ECE/TRANS/WP.29/2007/60
12 July 2007

Предложение по поправкам серии 03 к Правилам № 10
(Электромагнитная совместимость)

Представлено Рабочей группой по вопросам освещения
и световой сигнализации

(См. пункт 6.2.2.1 настоящих Правил)

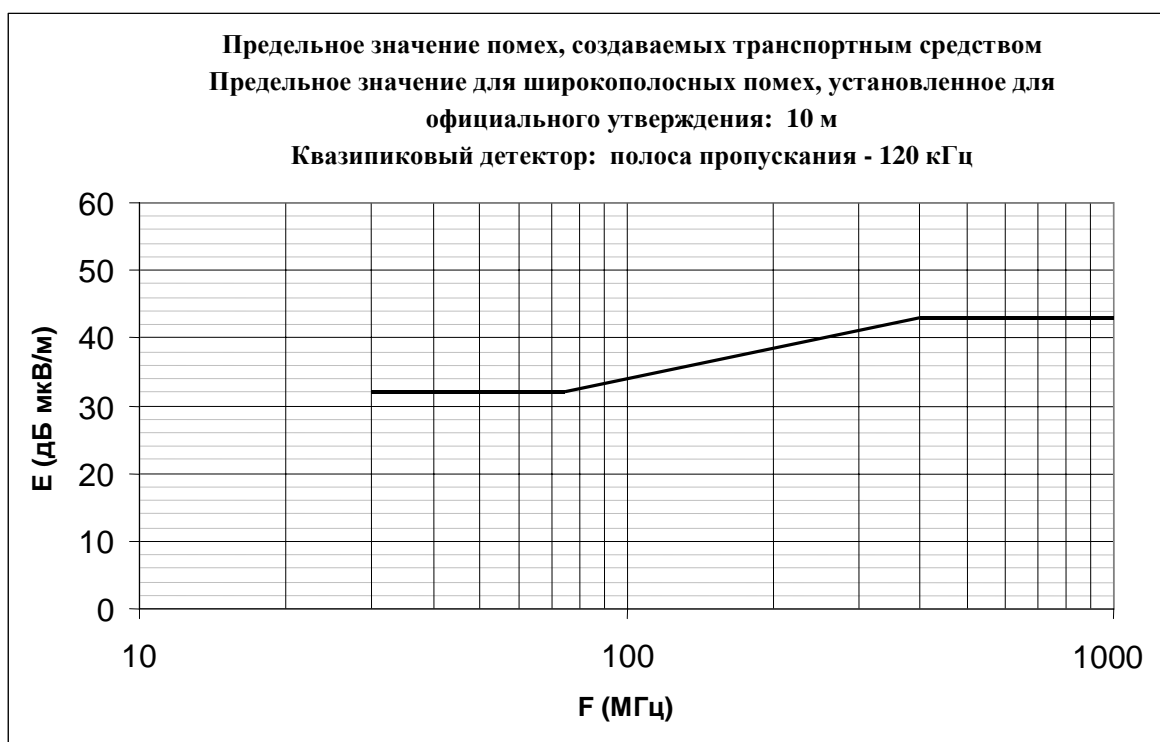
Расстояние между антенной и транспортным средством: 10 м

Предел E (дБ мкВ/м) на частоте F (МГц)		
30 - 75 МГц	75 - 400 МГц	400 – 1 000 МГц
E = 32	$E = 32 + 15,13 \log (F/75)$	E = 43

(См. пункт 6.2.2.2 настоящих Правил)

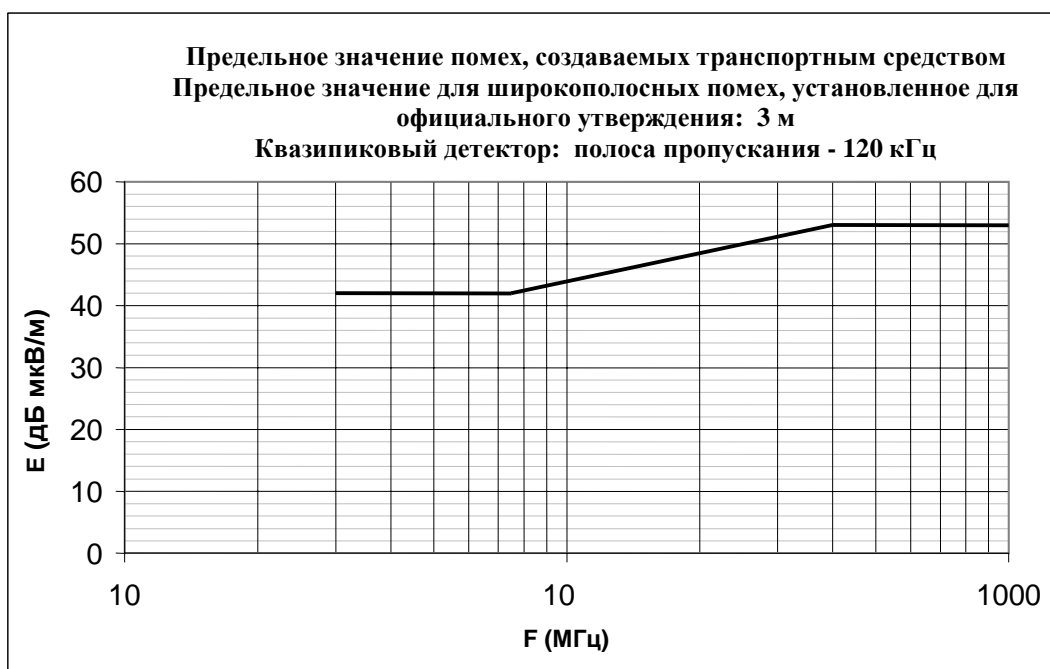
Расстояние между антенной и транспортным средством: 3 м

Предел E (дБ мкВ/м) на частоте F (МГц)		
30 - 75 МГц	75 - 400 МГц	400 – 1 000 МГц
E = 42	$E = 42 + 15,13 \log (F/75)$	E = 53

(См. пункт 6.3.2.1 настоящих Правил)

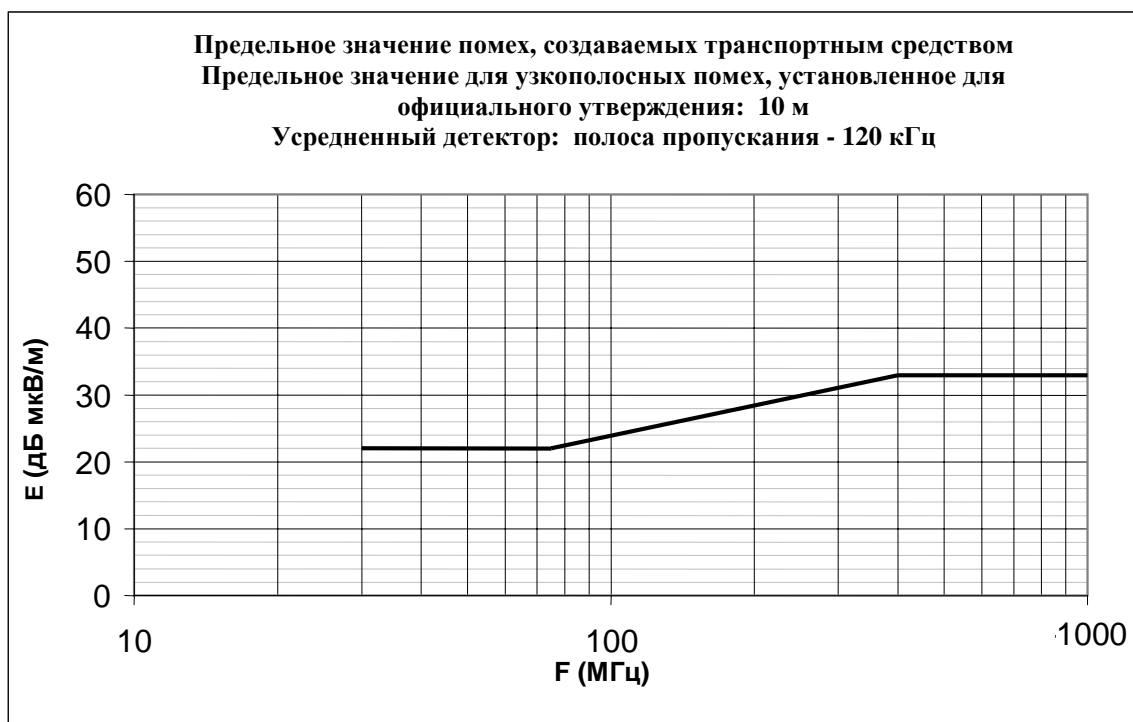
Расстояние между антенной и транспортным средством: 10 м

Предел E (дБ мкВ/м) на частоте F (МГц)		
30 - 75 МГц	75 - 400 МГц	400 – 1 000 МГц
E = 22	$E = 22 + 15,13 \log (F/75)$	E = 33

(См. пункт 6.3.2.2 настоящих Правил)

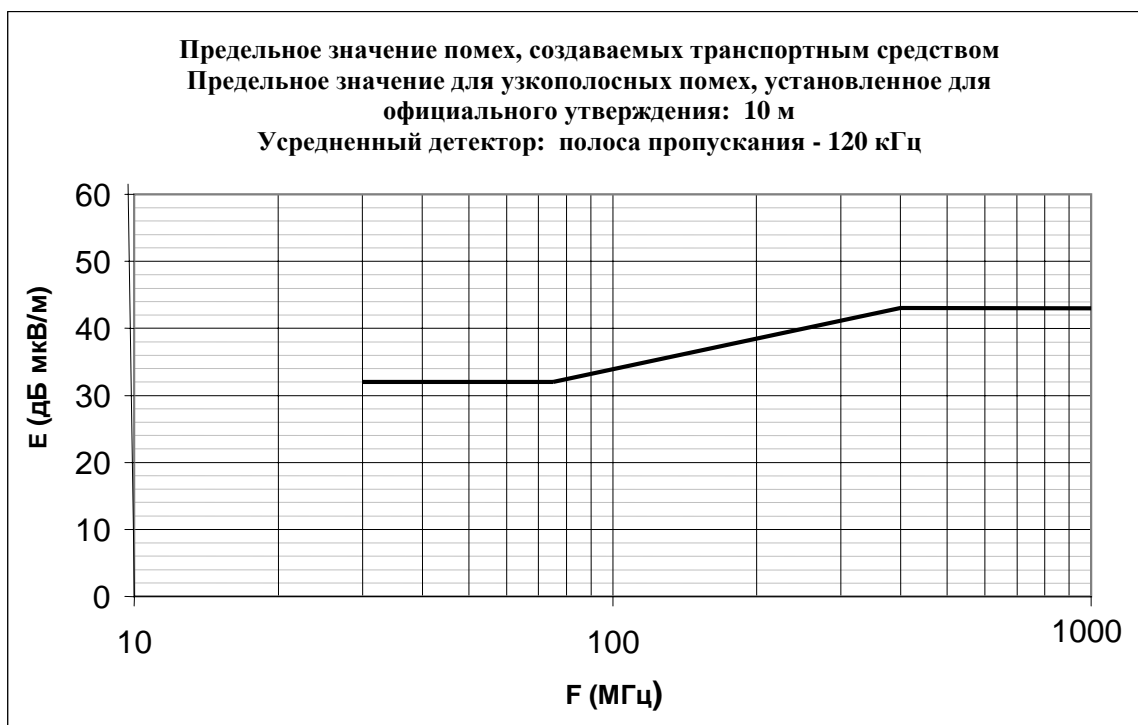
Расстояние между антенной и транспортным средством: 3 м

Предел E (дБ мкВ/м) на частоте F (МГц)		
30 - 75 МГц	75 - 400 МГц	400 – 1 000 МГц
E = 32	$E = 32 + 15,13 \log (F/75)$	E = 43

(См. пункт 6.5.2.1 настоящих Правил)"

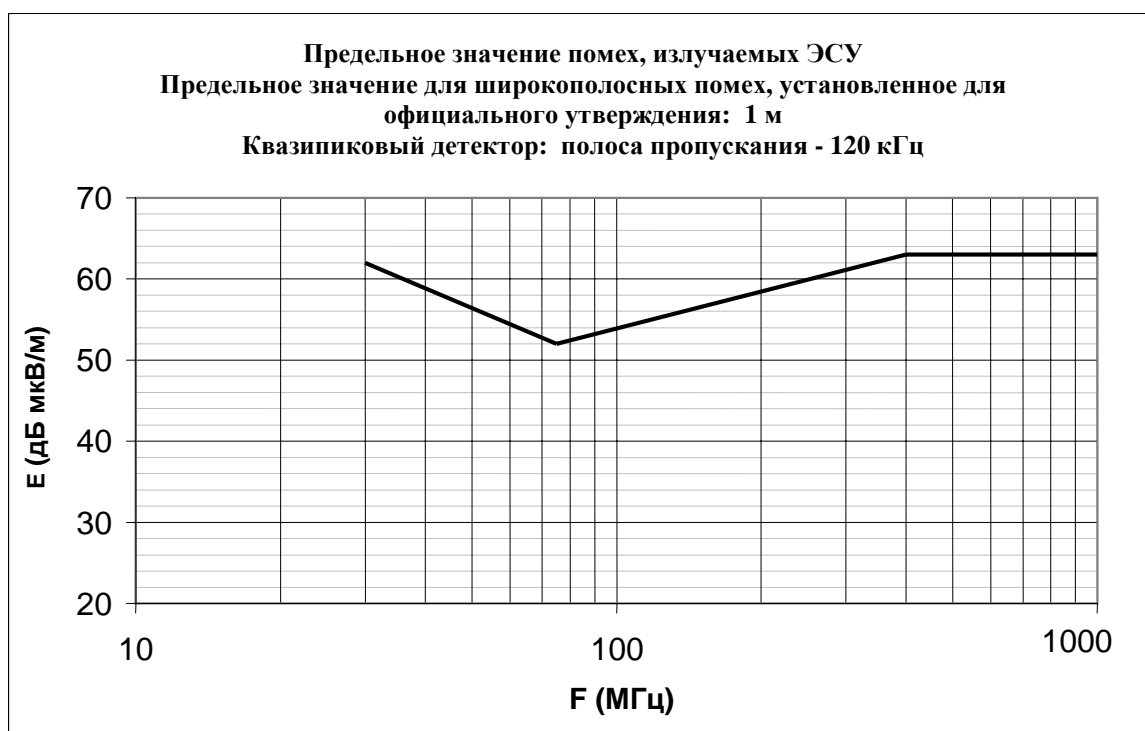
Контрольные пределы для широкополосных помех, создаваемых электрическим/электронным сборочным узлом

Предел E (дБ мкВ/м) на частоте F (МГц)		
30 - 75 МГц	75 - 400 МГц	400 – 1 000 МГц
$E = 62 - 25,13 \log (F/30)$	$E = 52 + 15,13 \log (F/75)$	$E = 63$

(См. пункт 6.6.2.1 настоящих Правил)"

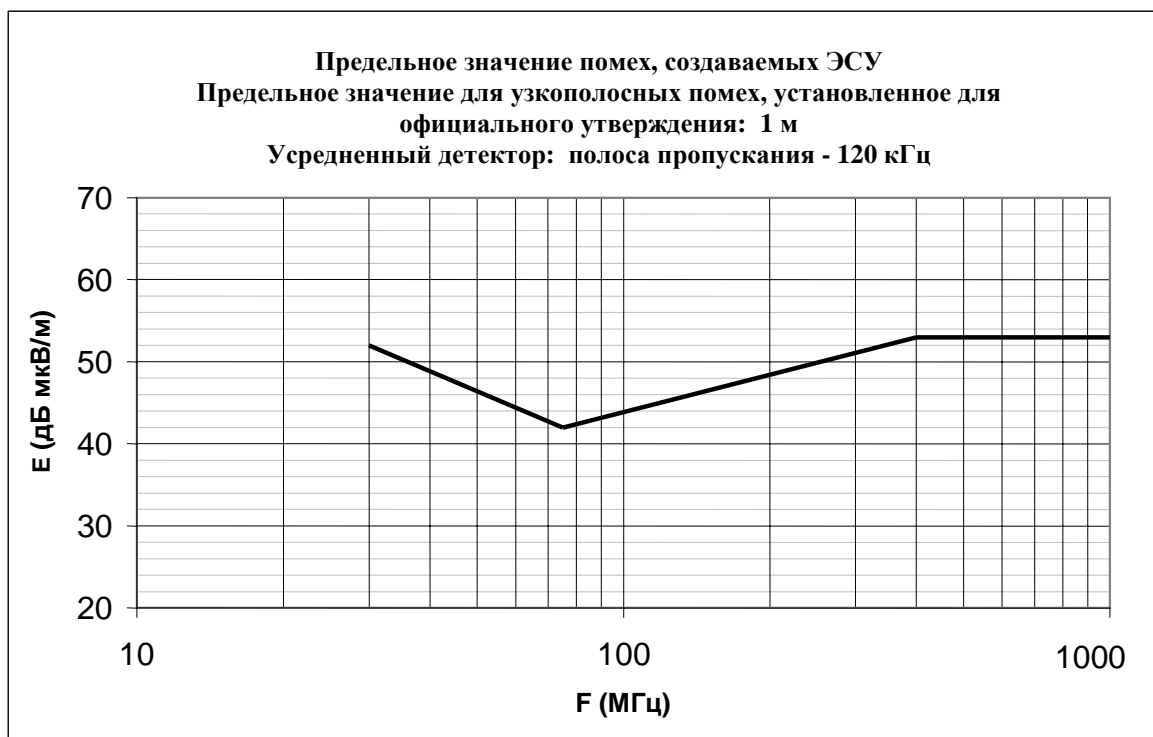
Контрольные пределы для узкополосных помех, создаваемых электрическим/электронным сборочным узлом

Предел E (дБ мкВ/м) на частоте F (МГц)		
30 - 75 МГц	75 - 400 МГц	400 – 1 000 МГц
$E = 52 - 25,13 \log (F/30)$	$E = 42 + 15,13 \log (F/75)$	$E = 53$

"Приложение 4 - Добавление 1

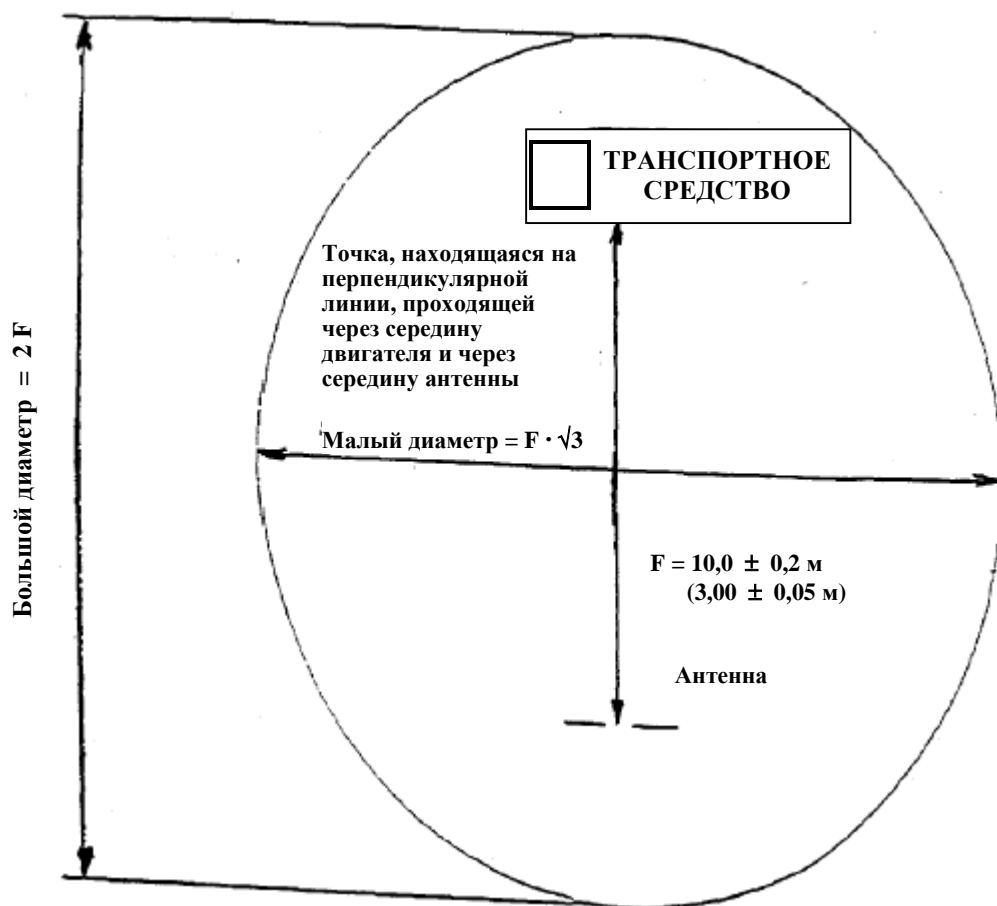
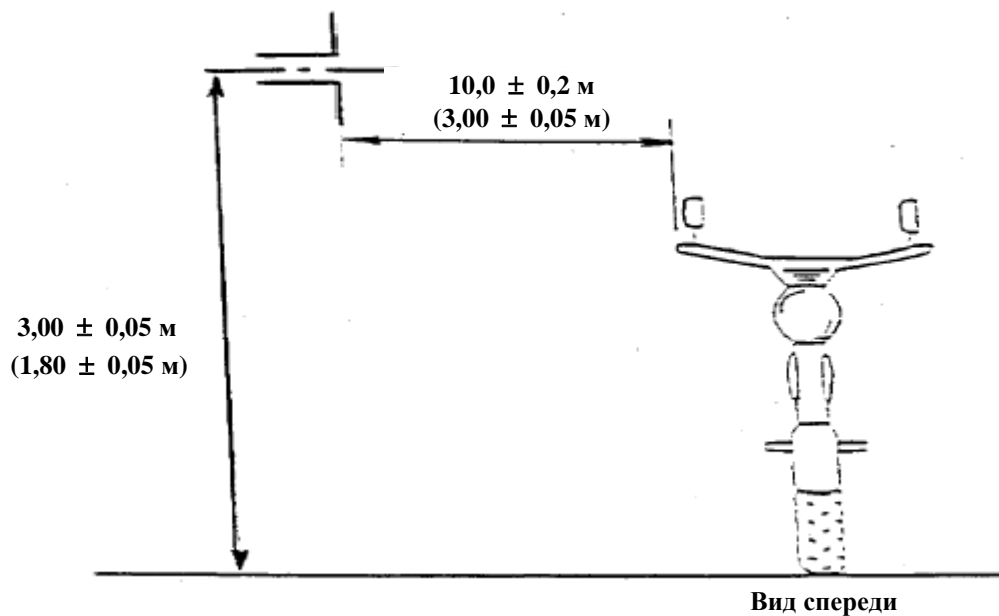
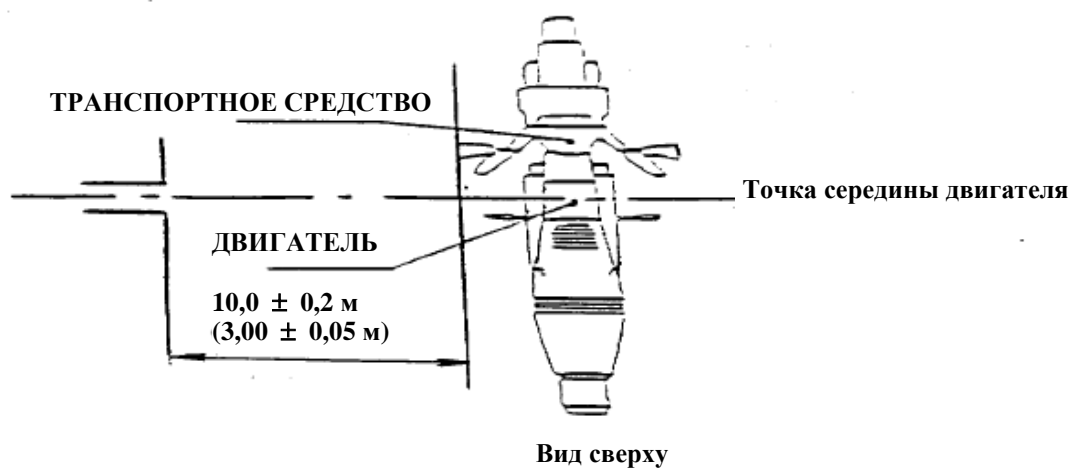
Приложение 4 - Добавление 1, изменить следующим образом (в том числе исключить существующие рисунки 3 и 4):

Открытая испытательная площадка: Граница площадки для испытаний
электрического/электронного сборочного узла

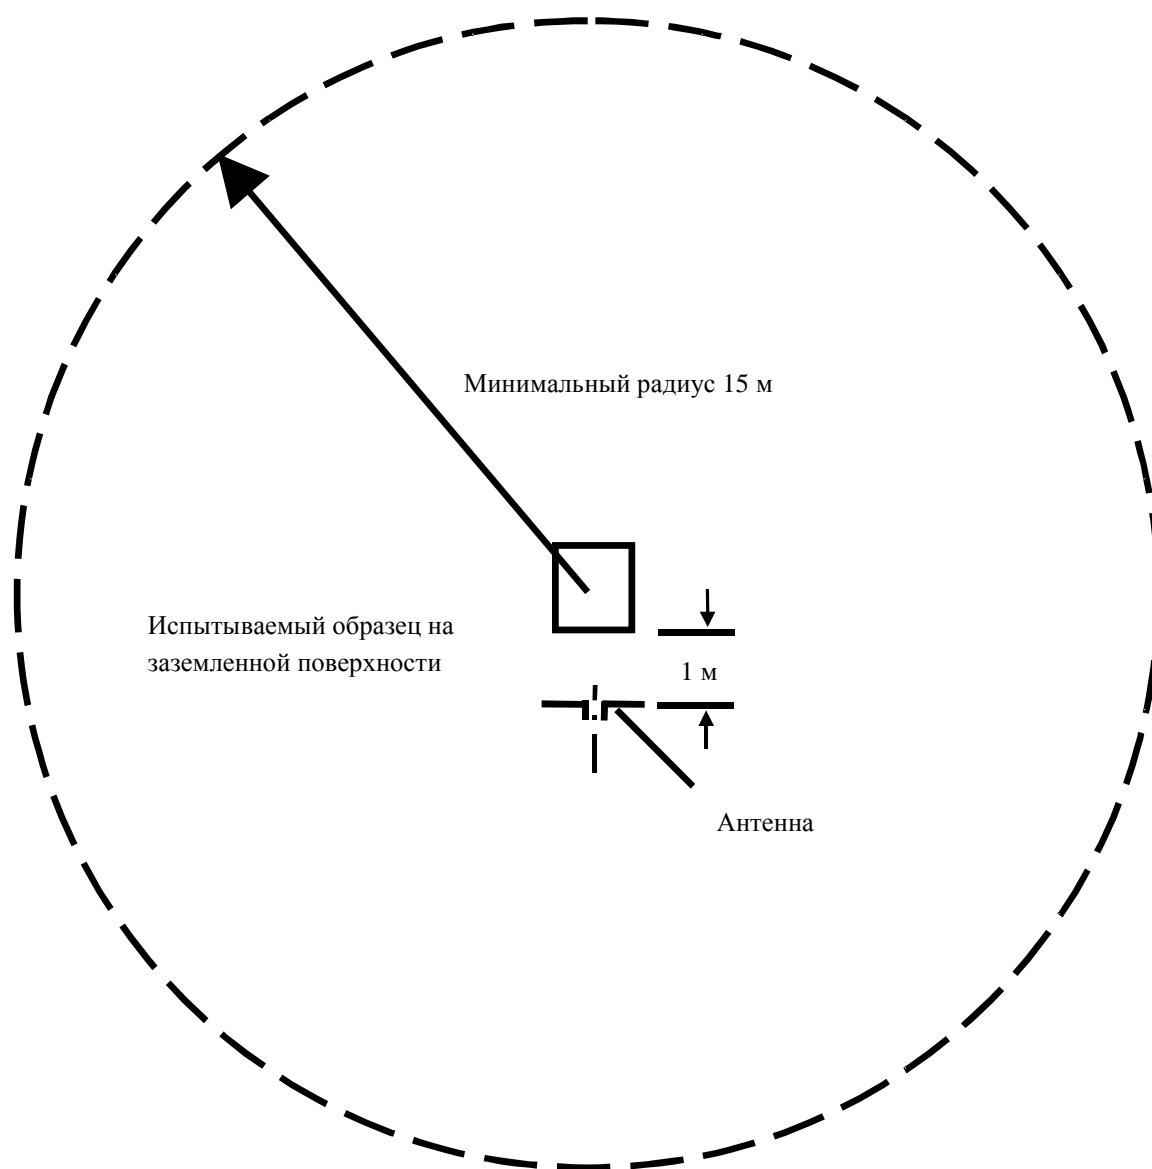
Приложение 7 - Добавление 1 изменить следующим образом:
